Krycí list ZBV

II/105 Severní obchvat Jílového u Prahy, 5211521005

SO 102.2 Severní obchvat Jílové u Prahy, II. etapa

21.3

PROTOKOL č. : 5783 / 06 / KZ / 2022
o zkouškách pro zatřídění a vyhodnocení zeminy

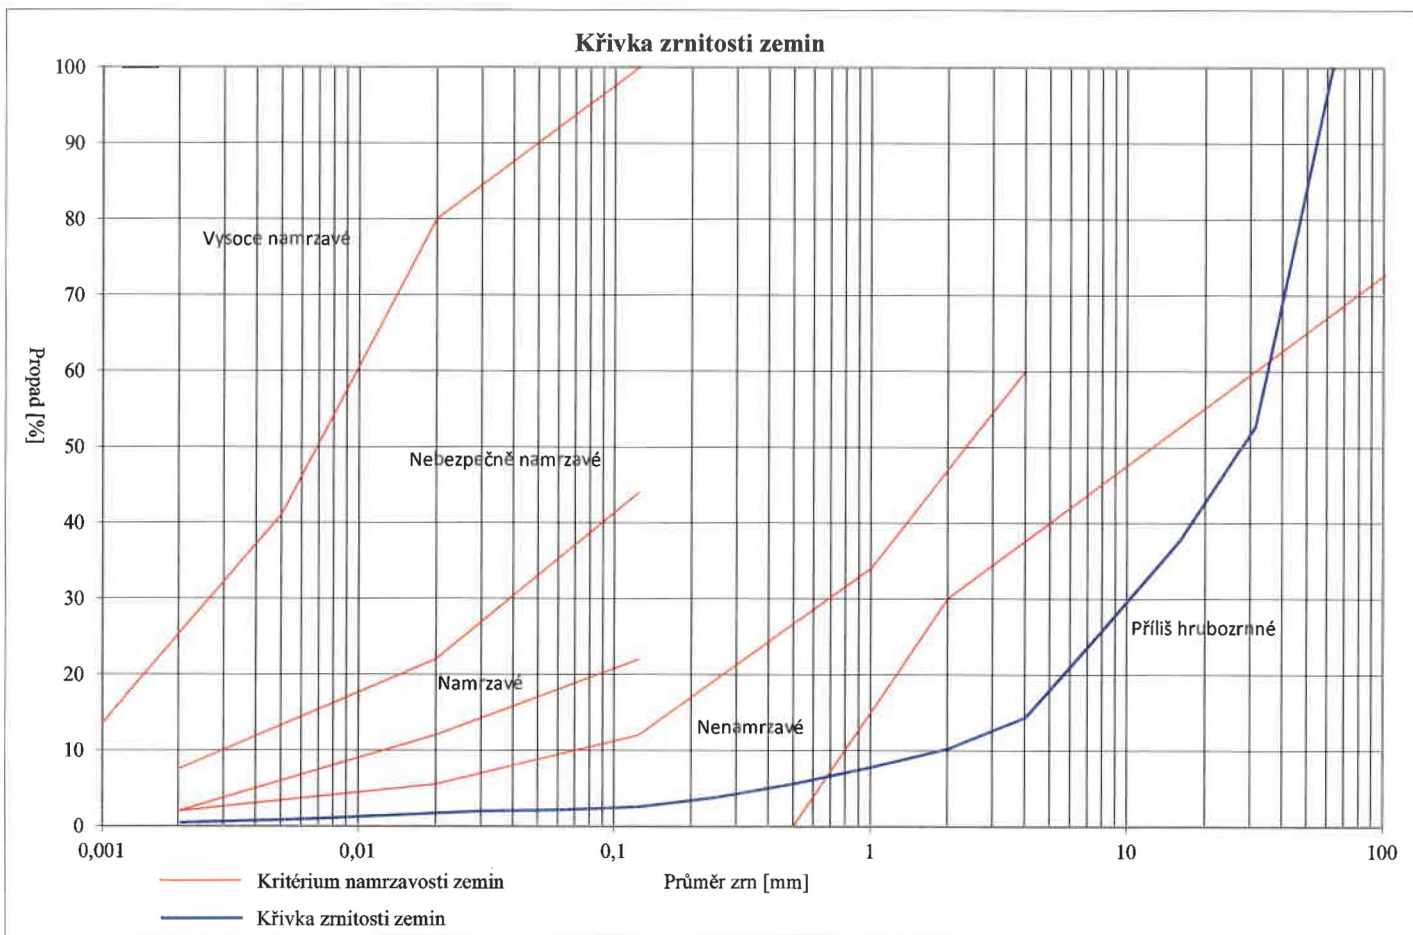
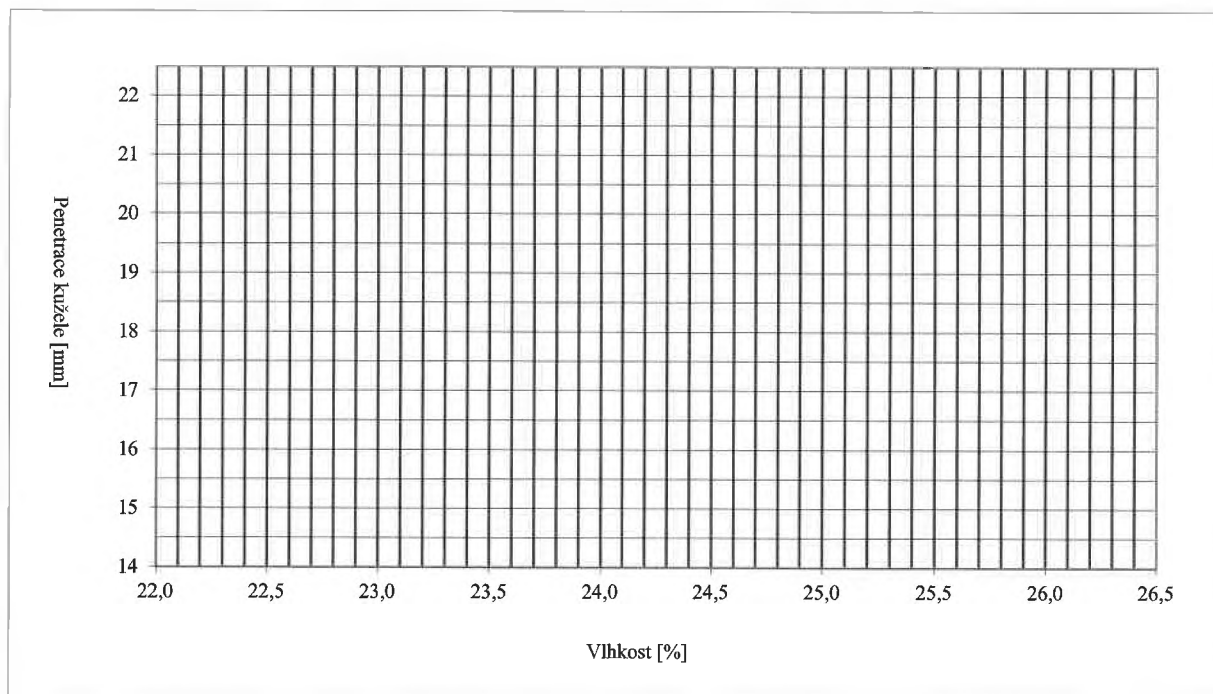
Dle laboratorního rozboru z materiálu plánovaného pro použití do AZ – kamenolom Krhanice (Protokol č. 5783/06/KZ/2022) na materiálu ŠD 0/63 mm je materiál charakteru šterku dobře zrněného (G1 GW)

$$D_{15} \text{ hrubozrnější zeminy} = 4$$

Vzhledem k nesplnění filtračního kritéria dle ČSN 73 6133 je nutno použít separační geotextíli pro oddělení těchto dvou vrstev.

PROTOKOL č. : 5610 / 06 / KZ / 2022
o zkouškách pro zařazení a vyhodnocení zeminy

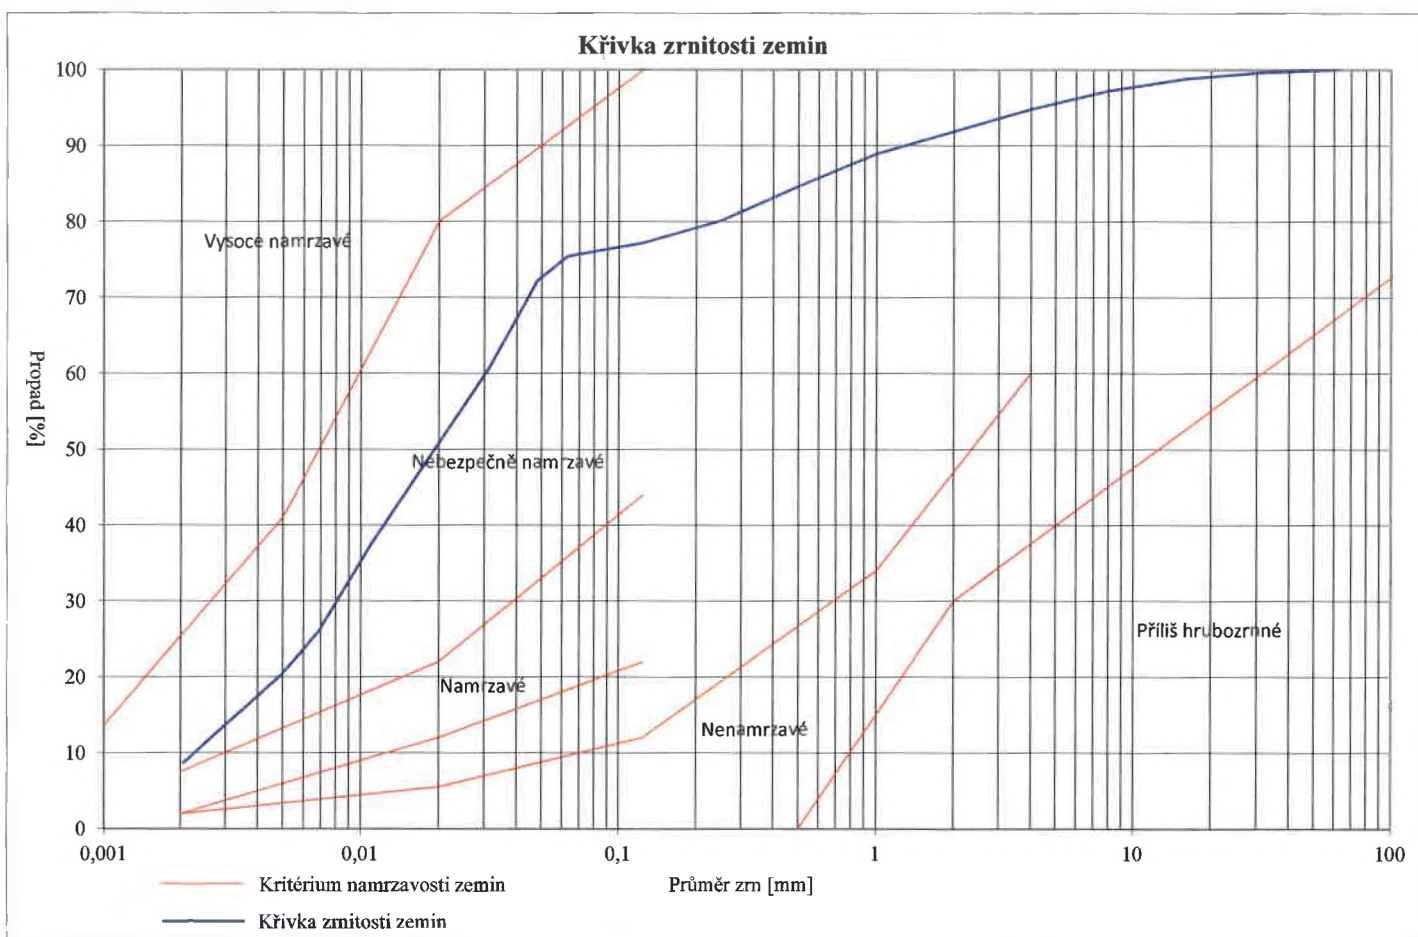
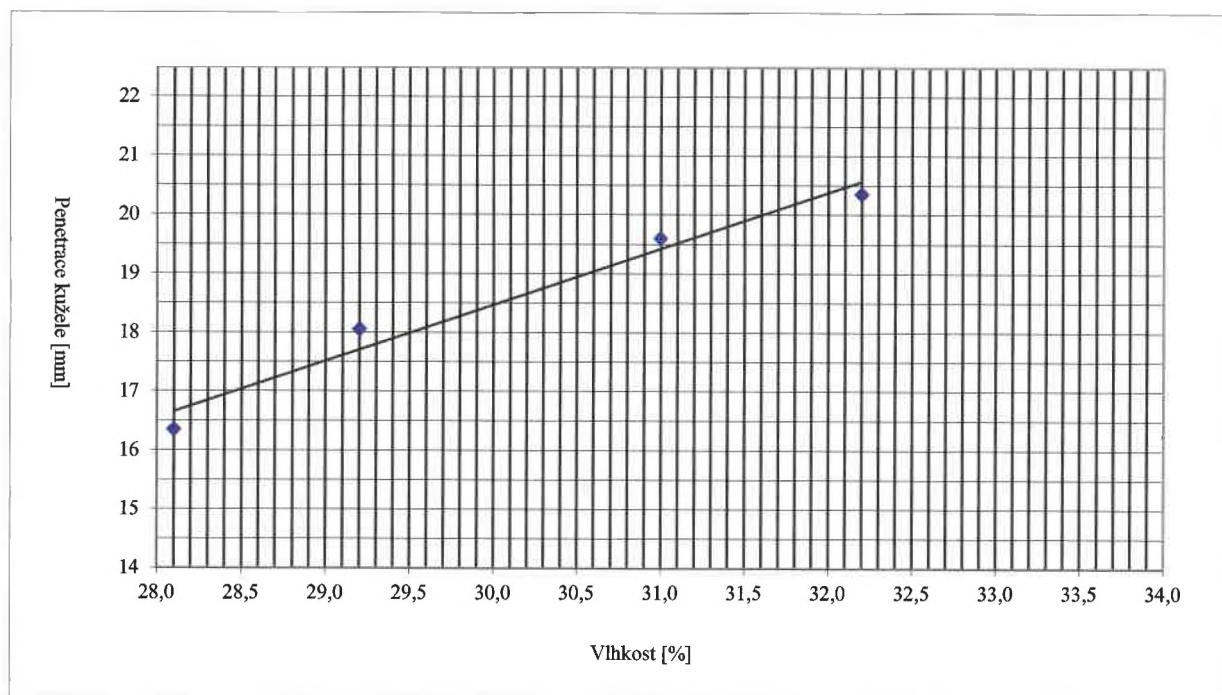
Dle laboratorního rozboru (Protokol č. 5610/06/KZ/2022) na materiálu z úrovně parapláně (km 1,100) je materiál charakteru hlíny jílovité (F5 ML).

$$D_{85} \text{ jemnozrnější zeminy} = 0,5$$

$$\frac{D_{15} \text{ hrubší zeminy}}{D_{85} \text{ jemnější zeminy}} = \frac{4}{0,5} = 8$$

OŠETŘENÍ SPÁRY MEZI BETONOVOU VOZOVKOU A BETONOVÝM PRVKEM

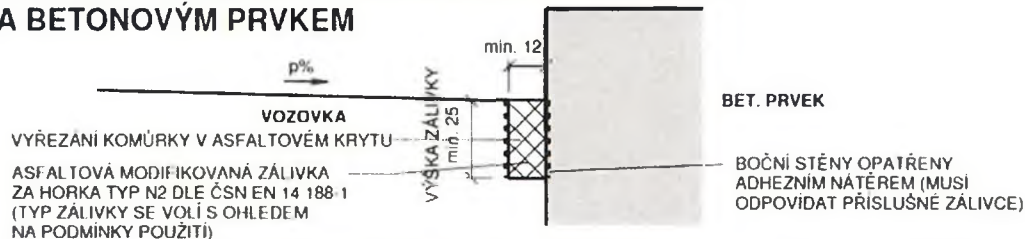
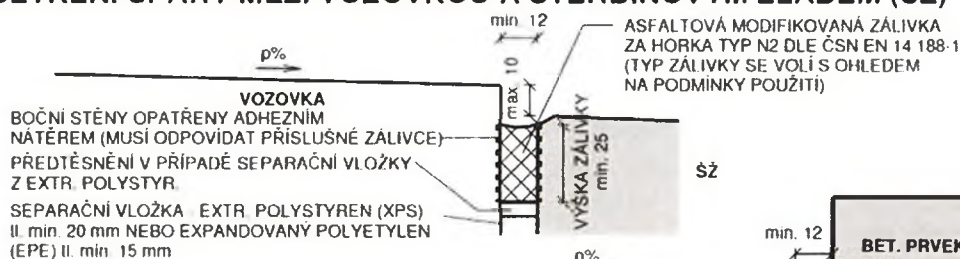
Byly upraveny délky štěrbinových žlabů dle skutečného návrhu, dále byl doplněn chybějící adhezní nátěr těchto štěrbinových žlabů, podkladní beton pod žlaby a frézování drážky s těsněním asf. zálivkou v místě styku s asf. vozovkou. Týká se položek č. 014122.02, 113765, 45131A, 711111.N, 931315, 935111.
